DODATEK Č. 2

„ZOO HODONÍN – PSÍ ÚTULEK“

Z M Ě N O V Ý L I S T

číslo: **ZL č. 2**

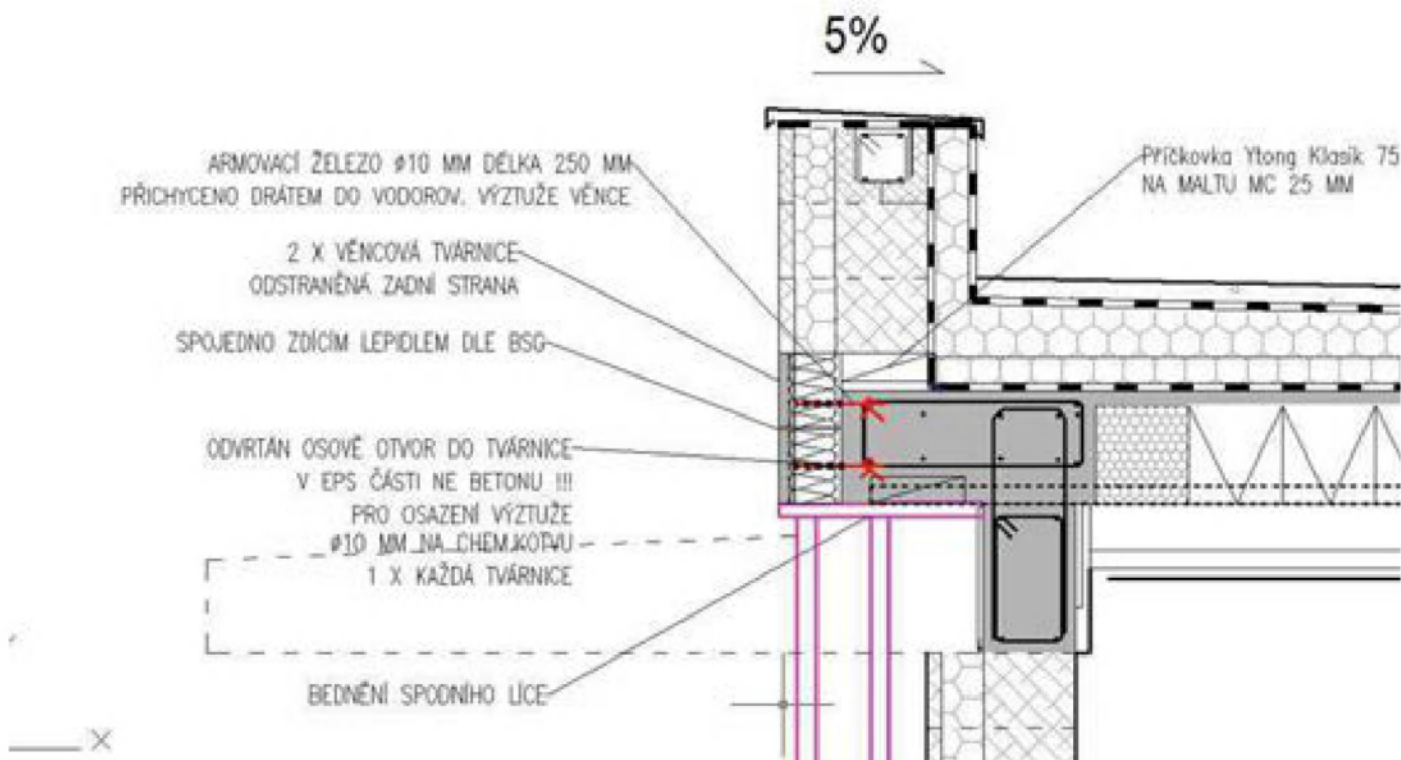
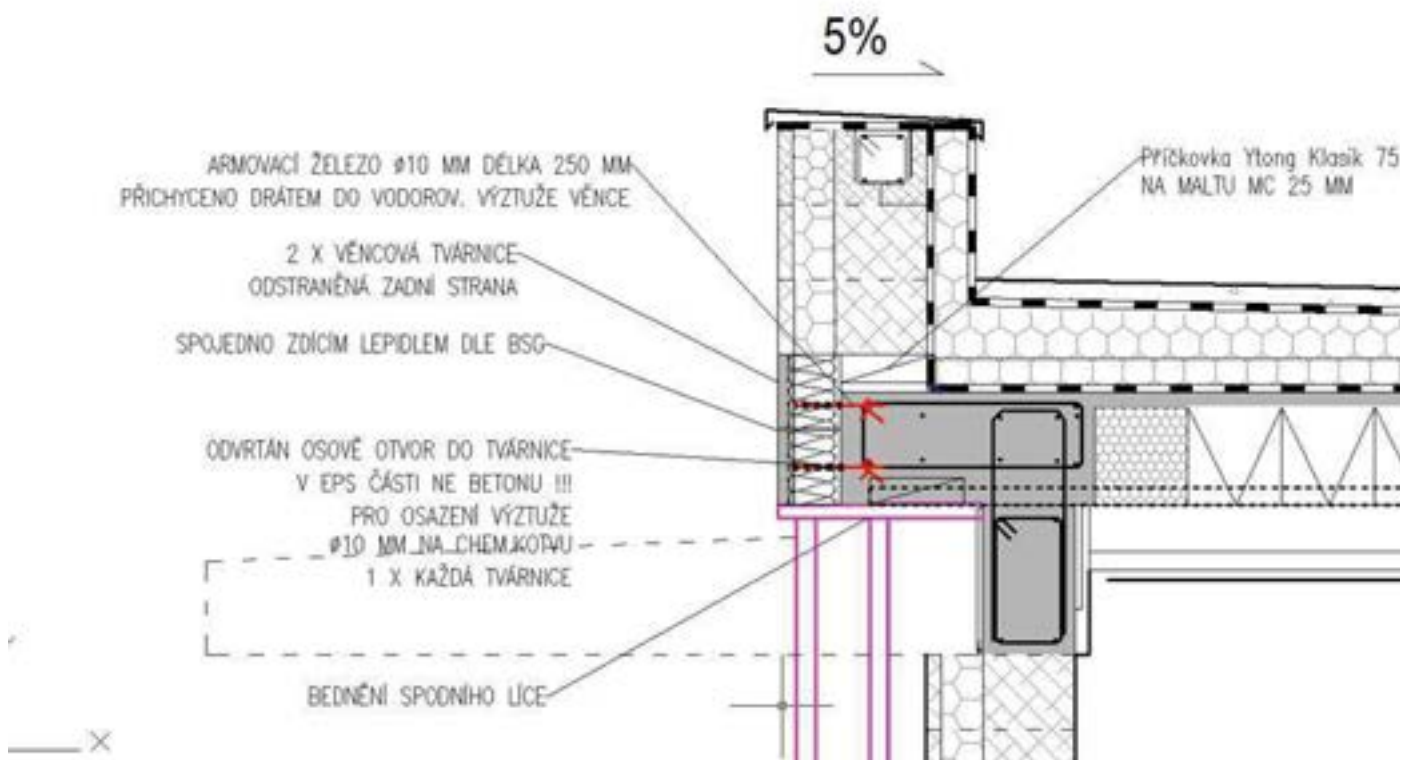
Ahoj, viz níže posílám zvýrazněné práce k nacenění VCP pro provedení ŽB trámu.

- 1 / podšalovat spodní líc věnce pod bet.nosníky
- 2/ připravit věncové tvárnice odstraněním zadní stěny aby došlo k obnažení zazubené strany EPS pro lepší spojení s bet. věncem
- 3/ vyskládání nasucho na horní líc bednění první vrstvy tvárnic
- 4/ návrh vrstvy EPS tvarovky např. pr. 12 pro vložení armovacího prutu pr. 10 mm na chem.kotvu.
- 5/ propojení těchto krátkých prutů dle potřeby 20-25 cm s průběžnou výztuží či třmínkem drátem.
- 6/ " vyskládání 2 .vrstvy tvarovek zděním na vrstvu lepidla, tak jako při klasickém zdění těchto tvárnic
- 7/ opakování bod.4+5 ve druhé vrstvě
- 8/ zalití betonem.

- 1 / podšalovat spodní líc věnce pod bet.nosníky
- 2/ připravit věncové tvárnice odstraněním zadní stěny aby došlo k obnažení zazubené strany EPS pro lepší spojení s bet. věncem
- 3/ vyskládání nasucho na horní líc bednění první vrstvy tvárnic
- 4/ návrt vrstvy EPS tvarovky např. pr. 12 pro vložení armovacího prutu pr. 10 mm na chem.kotvu.
- 5/ propojení těchto krátkých prutů dle potřeby 20-25 cm s průběžnou výztuží či třmínkem drátem.
- 6/ " vyskládání 2 .vrstvy tvarovek zděním na vrstvu lepidla, tak jako při klasickém zdění těchto tvárnic
- 7/ opakování bod.4+5 ve druhé vrstvě
- 8/ zalití betonem.

pozn. při zálivce betonem by bylo vhodné horní strany věncovek nějak pozakrývat proti zašpinění betonem.

9/ osazení doměru 100 mm ytong tvarovky na plocho do cem.malty po obvodu budovy.

OKENNÍ RÁM
v pohledovém zdivu

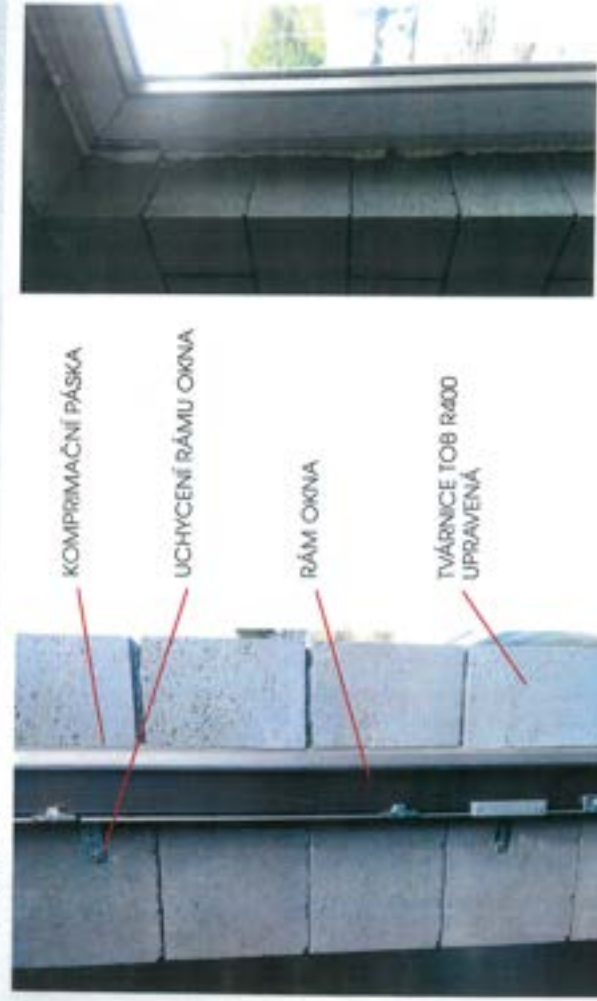
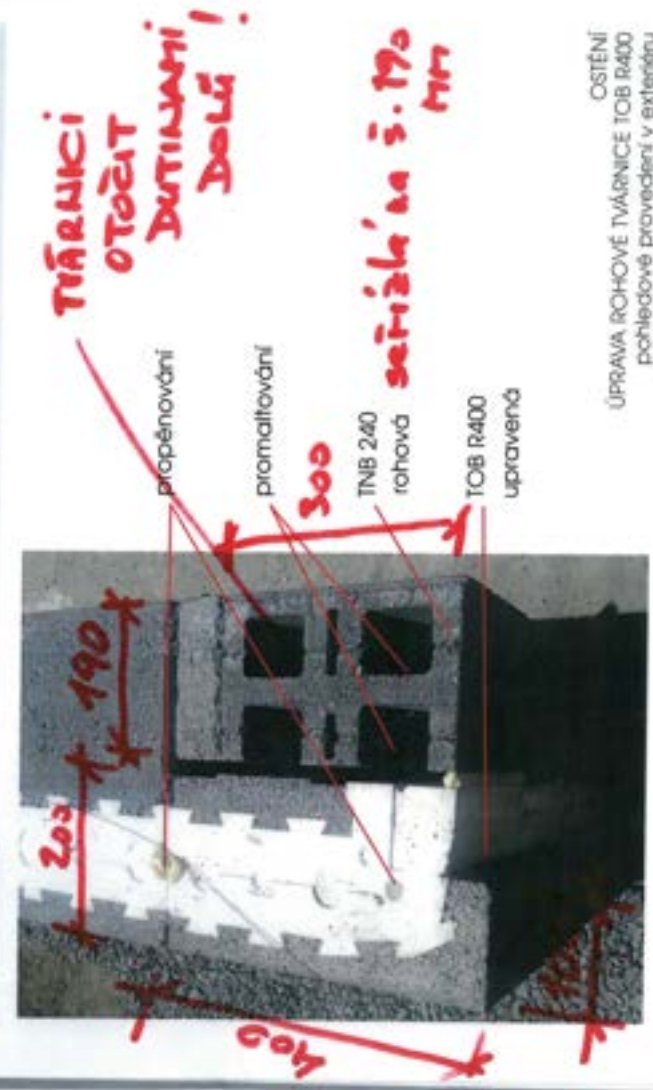
OSTĚNÍ
ÚPRAVA ROHOVÉ TVÁRNIČE TOB R400
pohledové provedení v exteriéru
